高浜3, 4号炉 高経年化技術評価に係る審査コメント反映整理表(中性子照射脆化)

高浜 3、4 号炉－中性子照射脆化－ 1

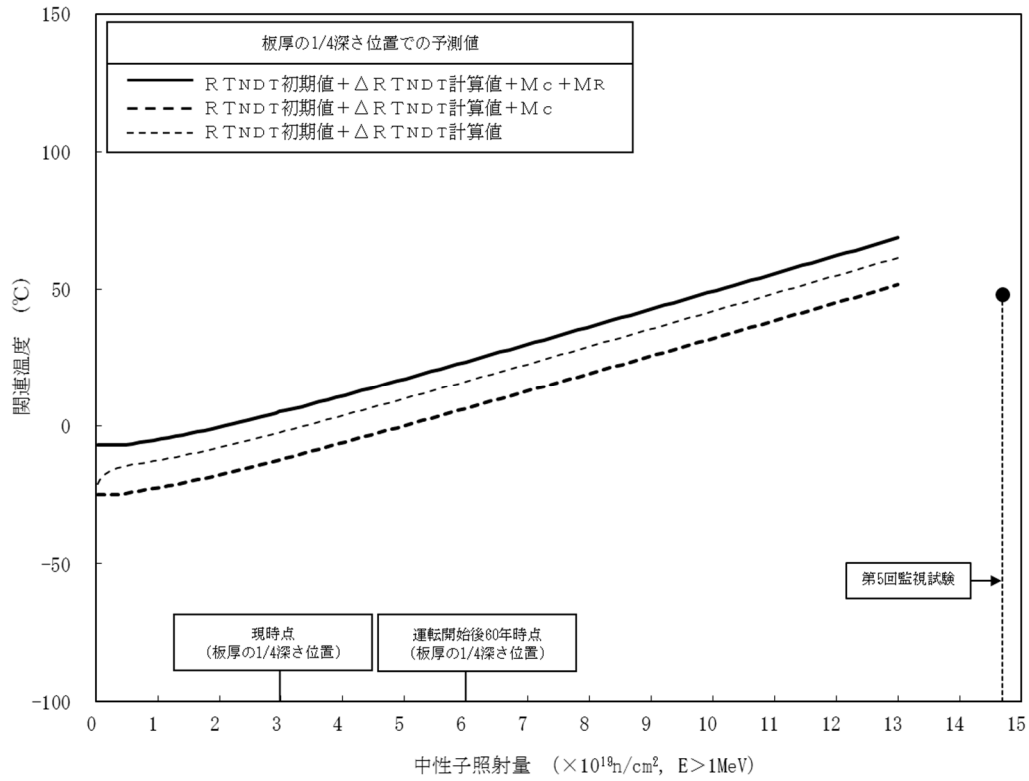
<p>タイトル</p>	<p>第 5 回監視試験で得られたデータについて、どのように分析して、特異な脆化が生じていないと考えたか説明すること。</p>																																		
<p>説明</p>	<p>高浜 3、4 号炉の第 5 回監視試験で得られたデータ（関連温度）について以下に示す。</p> <table border="1" data-bbox="411 524 1289 826"> <thead> <tr> <th rowspan="2"></th> <th rowspan="2">中性子照射量 ($\times 10^{20}n/cm^2$)</th> <th colspan="2">関連温度実測値 (°C)</th> </tr> <tr> <th>母材</th> <th>溶接金属</th> </tr> </thead> <tbody> <tr> <td>高浜 3 号炉 第 5 回監視試験</td> <td>1.47</td> <td>48</td> <td>16</td> </tr> <tr> <td>高浜 4 号炉 第 5 回監視試験</td> <td>1.40</td> <td>84</td> <td>21</td> </tr> </tbody> </table> <p>JEAC4201 の国内脆化予測法の適用範囲は $1.0 \times 10^{17} \sim 1.3 \times 10^{20} (n/cm^2)$ であるため、高浜 3、4 号機の第 5 回監視試験の中性子照射量は国内脆化予測法の適用範囲を超えることとなり、JEAC4201 に基づく関連温度予測値の算出ができない。</p> <p>そこで適用範囲までの予測結果の傾向を踏まえて確認することとし、具体的には適用範囲の上限である照射量 ($1.3 \times 10^{20} (n/cm^2)$) における関連温度予測値と、第 5 回監視試験で得られた関連温度実測値を比較した。</p> <table border="1" data-bbox="411 1245 1347 1733"> <thead> <tr> <th colspan="2"></th> <th>第 5 回監視試験における 関連温度実測値 (°C)</th> <th>$1.3 \times 10^{20} (n/cm^2)$ における 関連温度予測値 (°C)</th> </tr> </thead> <tbody> <tr> <td rowspan="2">高浜 3 号炉</td> <td>母材</td> <td>48</td> <td>69</td> </tr> <tr> <td>溶接 金属</td> <td>16</td> <td>43</td> </tr> <tr> <td rowspan="2">高浜 4 号炉</td> <td>母材</td> <td>84</td> <td>88</td> </tr> <tr> <td>溶接 金属</td> <td>21</td> <td>43</td> </tr> </tbody> </table> <p>※関連温度予測値には M_c (第 4 回までの監視試験データより算出)、M_R (18°C) を考慮している。</p> <p>上表の通り、第 5 回監視試験において得られた関連温度実測値はいずれも、それより照射量の低い $1.3 \times 10^{20} (n/cm^2)$ における関連温度予測値を下</p>				中性子照射量 ($\times 10^{20}n/cm^2$)	関連温度実測値 (°C)		母材	溶接金属	高浜 3 号炉 第 5 回監視試験	1.47	48	16	高浜 4 号炉 第 5 回監視試験	1.40	84	21			第 5 回監視試験における 関連温度実測値 (°C)	$1.3 \times 10^{20} (n/cm^2)$ における 関連温度予測値 (°C)	高浜 3 号炉	母材	48	69	溶接 金属	16	43	高浜 4 号炉	母材	84	88	溶接 金属	21	43

JEAC4201 の適用上限を超える照射量の領域における関連温度は厳密には評価できないものの、一般的に照射量が増加するにつれて材料の脆化は進行する（関連温度は高くなる）と考えられることから、照射量の低い時点における関連温度予測値を下回る結果が得られた高浜3，4号炉の第5回監視試験のデータは、特異な脆化が生じていることを示すものではないと考えられる。
